東京電力福島第一原子力発電所における
事故の分析に係る検討会
第42回会合

議事次第

「モニタリングポスト等での線量率と原子炉 の事象との関係(2011年3月12日)」 の主な論点

「1号機RCW系統の汚染経路推定に係る検討」の主な論点

双葉町新山MPと浪江町浪江MP

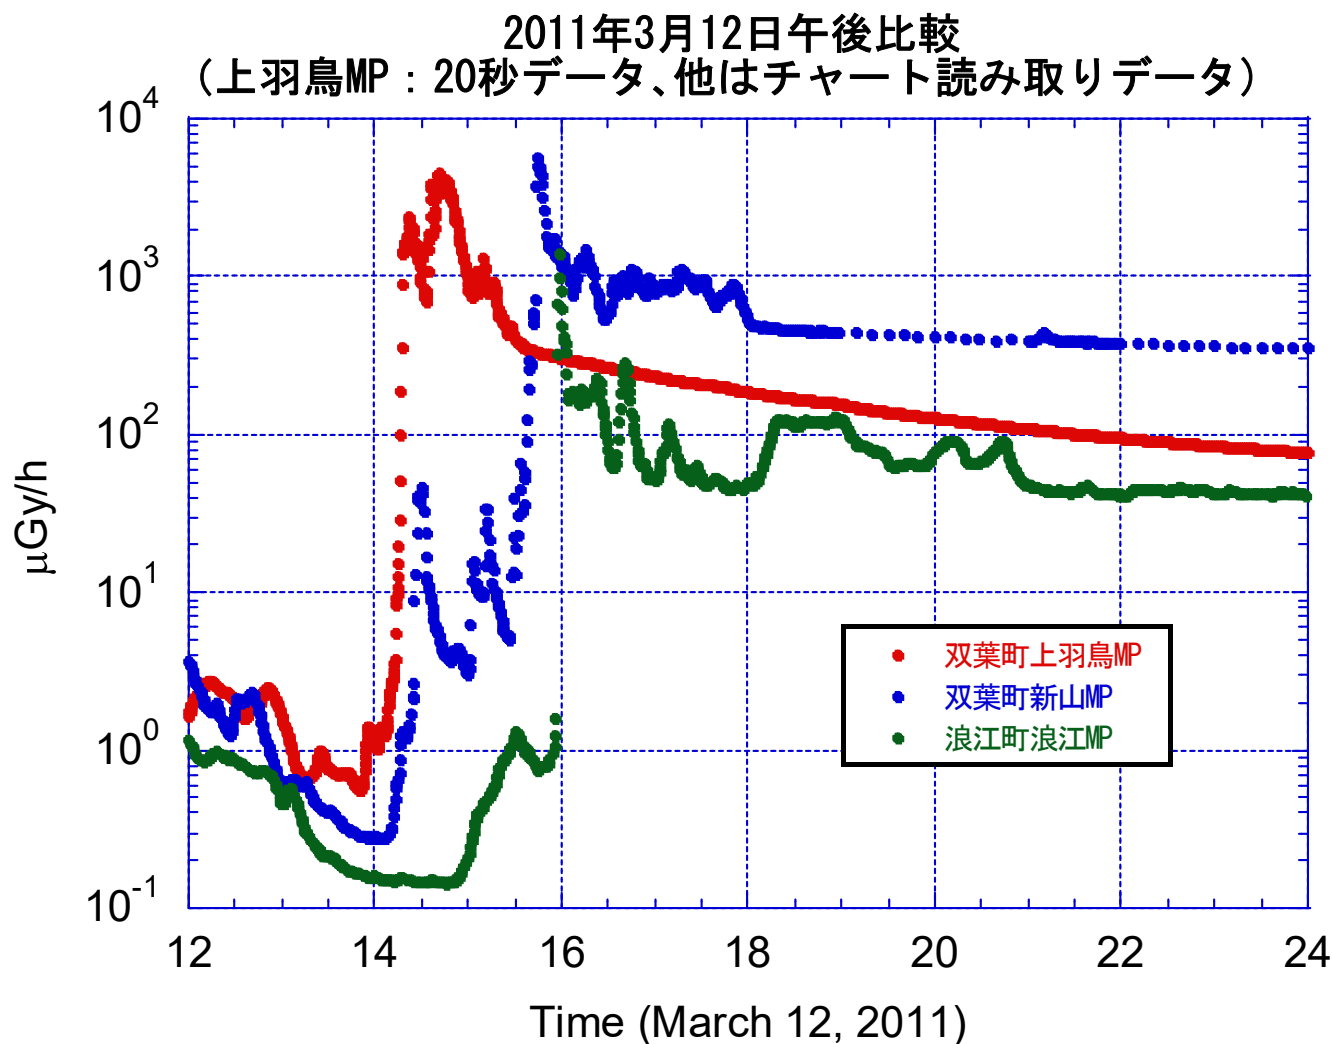
- ベント時のプルームのプロフィールを示している観測点(資料1-1のP33)
 - プルーム通過後に、ピーク時の1/10のレベルに低下
 - 双葉町上羽鳥MP(14:00-)
 - ✓ ベント初期に放出されたプルームによる可能性
 - 双葉町新山MP(15:30-)
 - 浪江町浪江MP(15:30-) } 両者はよく似ており、1号機ベントの終了に近い時期に放出されたプルームを測定した可能性
- 水素爆発時のプルームのプロフィールを示している観測点(資料1-1のP20)
 - プルーム通過後に、ピーク時の1/100~1/1000のレベルに低下
 - 6号機SGTSモニター
 - 双葉町郡山MP
 - MP-4付近
 - 浪江町幾世橋MP

- 浪江町幾世橋MPの16:30頃のピークは双葉町郡山MPのほぼ同時刻のピークと関連するものではないか？
- 15:30以降の双葉町新山MP、双葉町郡山MP、浪江町浪江MP、MP-4付近の鋭いピークを水素爆発関連とすることに、沈着放射性物質以外に不都合な点はあるのか？
- 資料1-1のP23は上記の理解で考えるべきではないか？

水素爆発によるプルーム到達予想とMPデータの比較

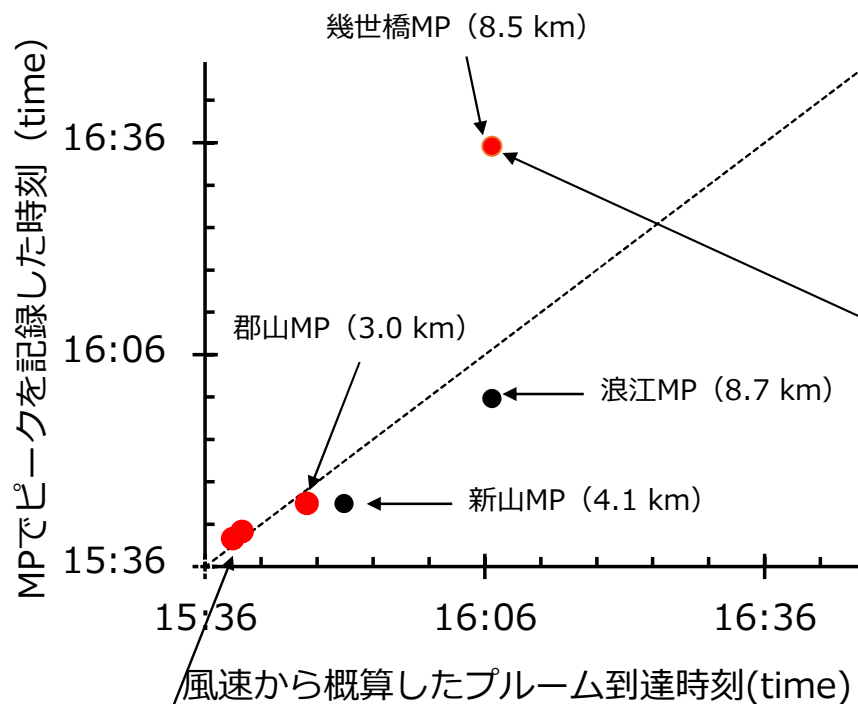
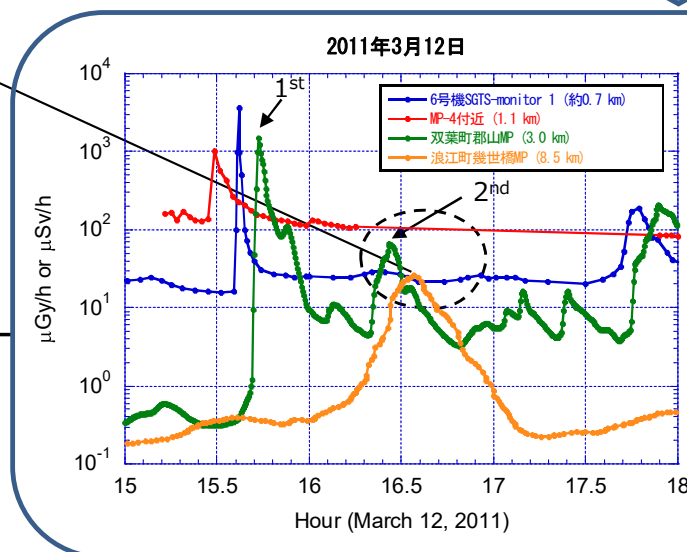
- 1F近傍MP、新山MP(1stピーク)、浪江MPでは、①と②は比較的一致
 - 浪江及び新山MPsは水素爆発(15:36)由来ではないか?
- 幾世橋MPは大きな乖離がある
 - 水素爆発(15:36)より後の放出を検知したのではないか?

- 郡山MP2ndピークと幾世橋MPのピーク値計測時間から算出すると8.3 m/s
- 16-17時の風速は、地上では、4.6-6.4 m/s
上空100mでは、6.4-8.9 m/s

郡山2ndピークと幾世橋ピークは、**16:20前後に1号機から放出したものを検知したのではないか?**
